ORD. IF AMB. N° : 1150/2017

MAT. : Observaciones RSO N° 3

**MINUTA N°202 AMB**  
GEI-0-14045/MI-N°202

<b>Materia</b>	:	<b>Revisión del Reglamento de Servicio a la Obra N°3.</b>
<b>Atención</b>	:	Sr. Andrés Pozo Lobos. Inspector Fiscal Explotación Aeropuerto AMB.
<b>Elaborado por</b>	:	Área de Calidad de Servicios
<b>Fecha</b>	:	Agosto 2017

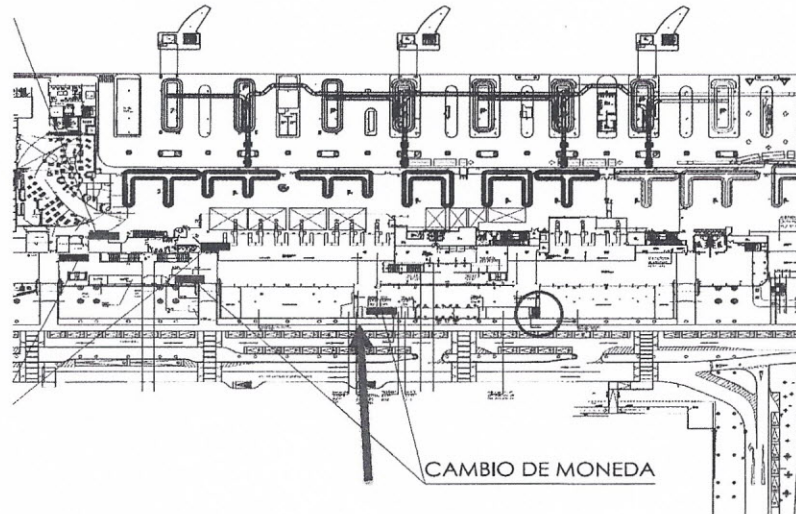
- a. Punto 3, proyectos.
  - i. Se deberá incluir si corresponde:
    1. Proyecto de electrificación de la obra por parte de la empresa de distribución eléctrica.
    2. Proyecto de conexión a la red de agua potable del aeropuerto o empresa distribuidora.
    3. Proyecto de conexión a la red de alcantarillado del aeropuerto o empresa distribuidora.
    4. Proyecto de conexión a la red de aguas lluvias.
    5. Proyecto de conexión a la red de extinción de incendio.
    6. Proyecto de conexión a la red de clima.
- b. Punto 3.6.9 Cielos
  - i. Falta aclarar que para todo cielo duro se debe instalar plancha RF, e 12.5 mm.

- ii. Falta aclarar que para todo cielo duro se debe usar perfil de Metalcon
- iii. Falta aclarar dimensiones mínimas de Registro.
- iv. Corregir Corte de detalle antisísmico. Se ve incompleto

1er nivel zona bancaria: Actualizar zona cajero al costado módulo de información marcado en círculo rojo. En la actualidad no hay cajero.

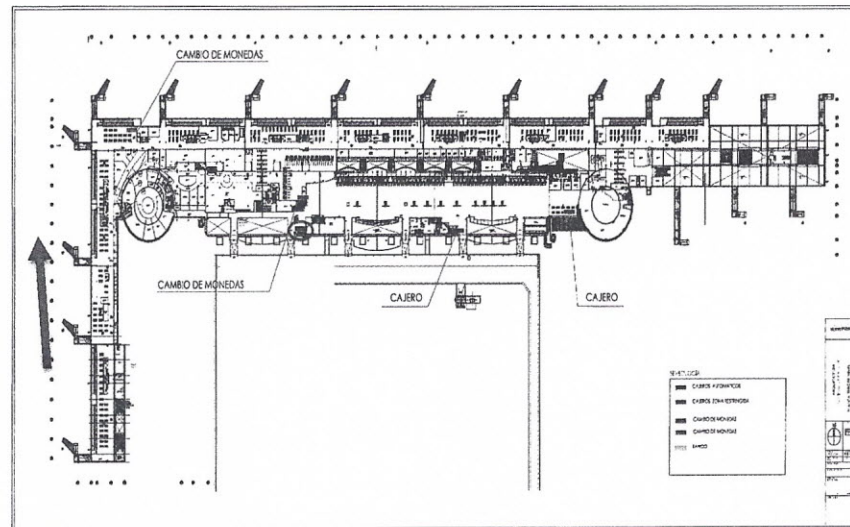
149. Planos "Zona Bancaria": Se requiere, subsanar las siguientes observaciones:

3er nivel zona bancaria: Se requiere actualizar cajero puerta 5 hall público marcado en círculo rojo. En la actualidad fueron cambiados de lugar.
